VERMERK

„Neues Wohnen Rodelberg (O 65)“

2. Vorkoordinierung

Zitadelle, Bau A, Schönbornsaal, 14:30 Uhr – 15:30 Uhr 22.11.2017

ANPASSUNG DER PRIVATEN GÄRTEN AN GRUNDSTÜCKSGRENZE

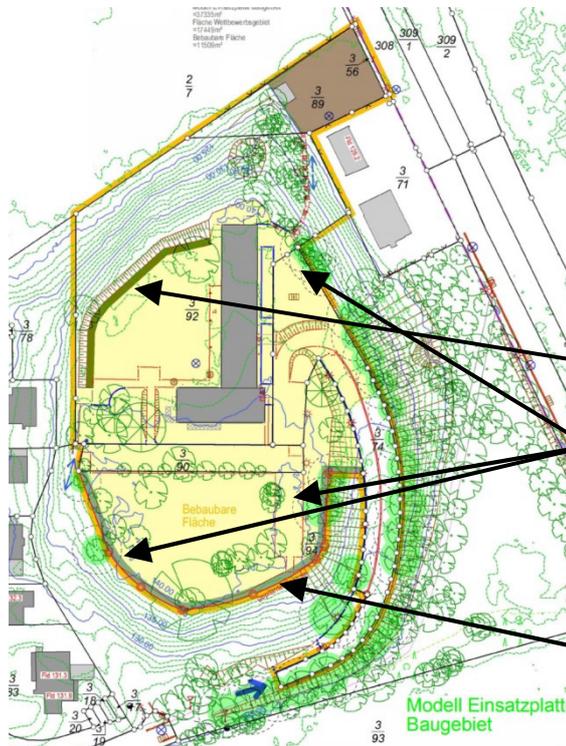
Die südlichen Flächen, die über die Grundstücksgrenze hinaus geplant waren, sind in diesem neuen Konzeptentwurf angepasst. Dafür wurde die Lage der südlichen Gebäude mit der Nummer 6-10 um ca. 1,70 m von der südlichen Grenze verrückt. Ein max. Abstand zur Grundstücksgrenze unter Berücksichtigung der Abstandsflächen soll gewährleistet sein. □

Des Weiteren soll 61.2 mit der Bauaufsicht klären, ob die Abstandsflächen auf der öffentlichen Grünfläche liegen dürfen. Ist die Stadt bereit dort eine Abstandsbaulast zu genehmigen? Was würde dem entgegenstehen?

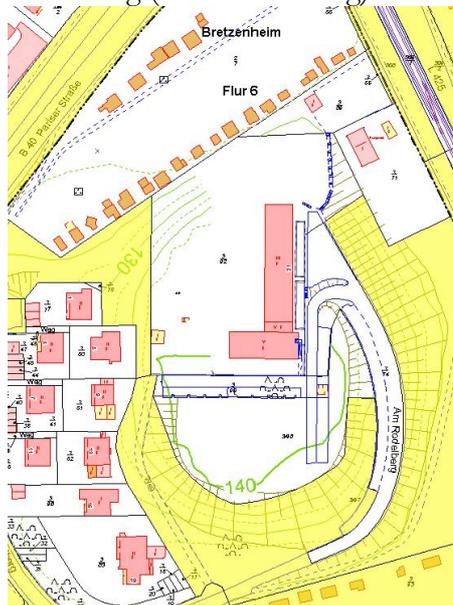
Zum besseren Verständnis soll die nächste Abbildung die Abstandsflächen zu Sträuchern und Gehölzbestand sowie die Schutzbereiche der Bäume veranschaulichen:

Abstandsfläche zu Sträuchern von 2,5 m

Schutzbereich Bäume
 Oberirdische baul. Anlagen sollen einen Abstand von 5,00 m (Schutzbereich 1) und unterirdische baul. Anlagen einen Abstand von 1,5 m (Schutzbereich 2) zur Lotrechten

Abstandsfläche zum Gehölzbestand von 2,5 m
